Wyjaśnienie nr 2 do specyfikacji istotnych warunków zamówienia

Nasz znak:
ZP.272.RL.2.2019/2

Data:
08.02.2019 r.

Dotyczy: przetargu nieograniczonego pn. **Dostawa fabrycznie nowych urządzeń i sprzętu stanowiącego wyposażenie pracowni mechatroniki w ramach projektu pt. „Rozbudowa i przebudowa infrastruktury ZSR im. W. Witosa w Ostródzie wraz z zakupem niezbędnego wyposażenia na potrzeby podniesienia jakości kształcenia w zawodzie technik mechatronik” - Wyposażenie pracowni komunikacji w języku obcym zawodowym (część 4).**

Pytanie 3:

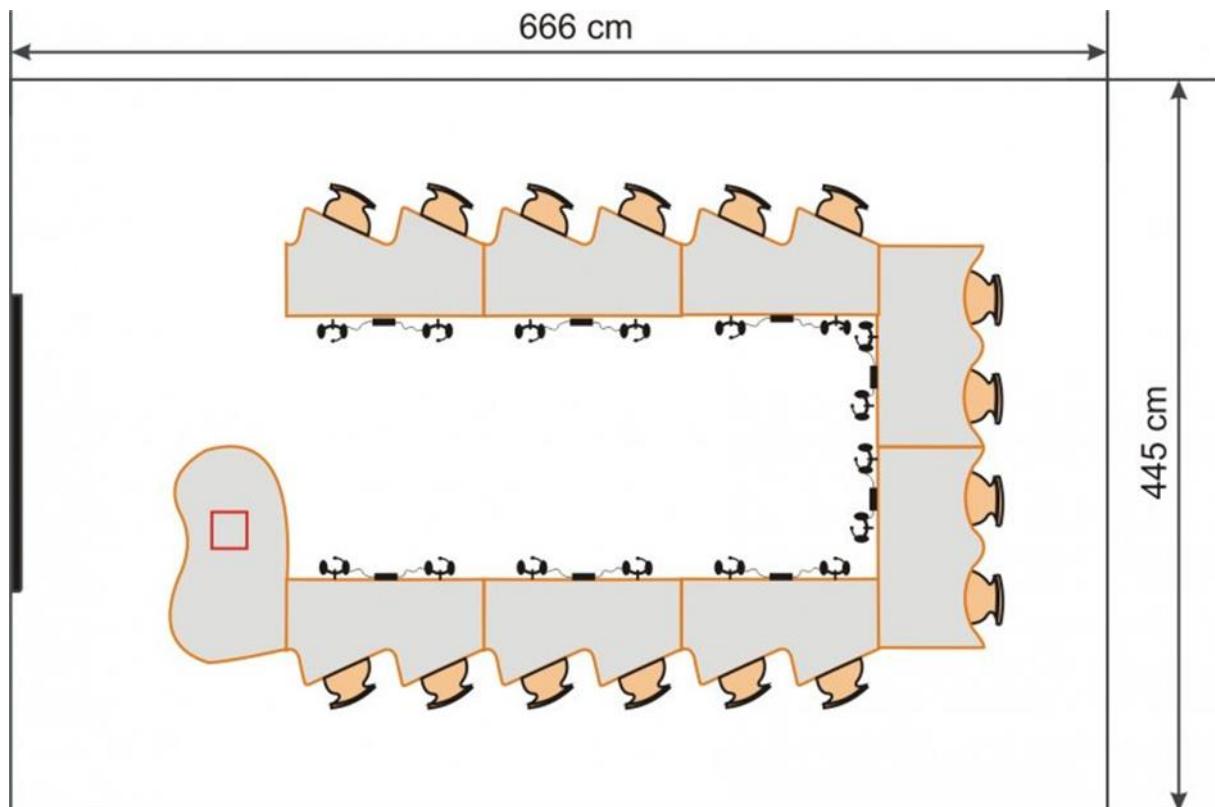
W opisie przedmiotu zamówienia, Załącznik nr 4, p. 5 Zamawiający wymaga układu biurek uczniowskich w kształcie piły, który jest stosowany tylko w pracowniach oferowanych przez AKTIN (cyt.: „Ergonomiczny stolik uczniowski zapewniający uczniowi przyjęcie pozycji siedzącej skierowanej o kąt min. 15 stopni od osi sali w kierunku tablicy.”) Podkreślam również, że zazwyczaj biurko nauczyciela czy tablica nie są montowane w osi sali, natomiast ostro zakończone krawędzie poszczególnych biurek uczniów mają niewiele wspólnego z ergonomią (w przeciwieństwie do biurka nauczyciela) narażając uczniów na skaleczenia. Poniżej typowe rozwiązanie mebli w kształcie „piły”.

Pobieżna lektura wydawnictwa ORE „Teoria w pigułce” pani Anny Gębki-Suskiej, wyraźnie wskazuje, że „ergonomiczne” ustawienie uczniów twarzą do tablicy jest pożądane w ćwiczeniach, takich jak oglądanie prezentacji PowerPoint czy słuchanie wyjaśnień dotyczących gramatyki. Takie ustawienie jednak nie wspomaga komunikacji i dlatego sprawdza się najlepiej tylko wtedy, gdy celem zajęć jest napisanie klasówki lub testu. Jest to ustawienie niezwykle formalne i wywiera niezbyt dobre wrażenie podczas wchodzenia do klasy, dlatego w pracowni językowej należałoby go unikać. Natomiast ustawienie „w podkowę” sprzyja relacjom uczeń-uczeń i uczeń-nauczyciel. Pozwala na doskonalenie umiejętności wypowiadania się na forum klasy. Przy takim ustawieniu stolików uczniowie cały czas utrzymują ze sobą kontakt wzrokowy, mogą rozmawiać i obserwować reakcje kolegów. Czy Zamawiający zrezygnuje z udziwnienia mebli wykonanych w kształcie „piły”

Zamawiający dopuszcza możliwość zaoferowania biurek uczniowskich wykonanych w dowolnym kształcie, pod warunkiem, że będą one spełniały wszelkie zasady ergonomii oraz zapewnią wygodę ich użytkowania podczas zajęć. Zaoferowane biurka muszą też dawać możliwość ich ustawienia w podkowę.
